Aanvullende gegevens
AANVRAAG OMGEVINGSVERGUNNING
ACTIVITEIT MILIEU

BROWEMA INTERNATIONAL B.V.
Havenkant 8b/8c/8d te Moerdijk

Projectnummer: 60210377-WMB
Kenmerk rapport: RV60210377.R002-0
Status rapport: Definitief
Datum: 19 juni 2023

AANVULLENDE GEGEVENS WABO

**Terreinindeling
(inclusief locatie tankplaats)**

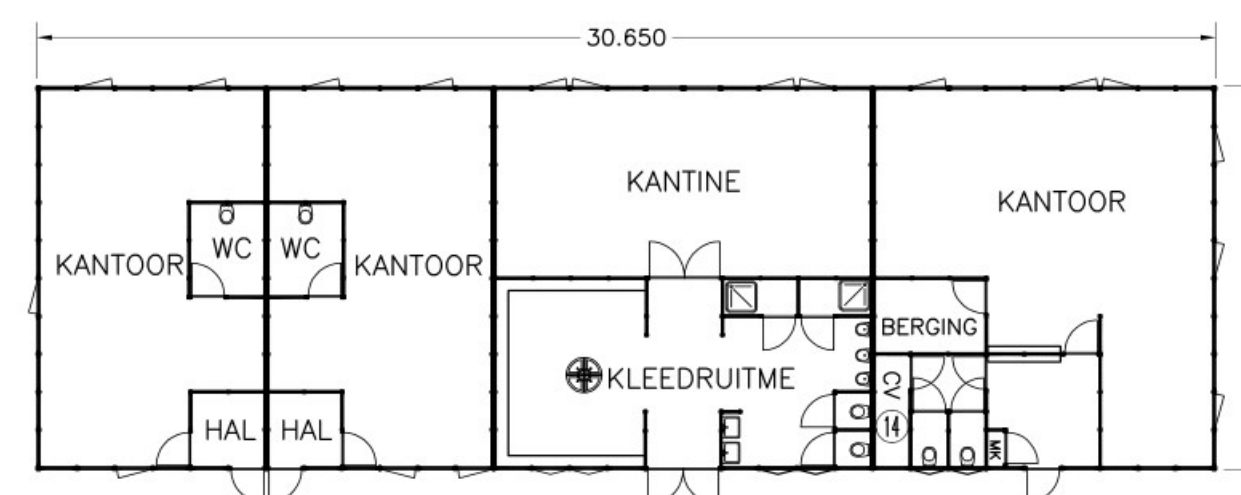
- o *Hoe worden deze tanks voorzien van diesel?*

Zoals op pagina 5, 10 en 17 van de aanvraag Omgevingsvergunning reeds staat vermeld, worden de mobiele kranen middels een bovengrondse mobiele dieseltank (inhoud 400 liter) voorzien van diesel. De aflevering vindt plaats boven een vloeistofkerende vloer/ lekbak (kleinschalige aflevering) zoals vermeld in tabel 7.1 van de aanvraag Omgevingsvergunning. De tanklocatie staat vermeld op de gewijzigde terreinindeling, welke als bijlage B is bijgevoegd.
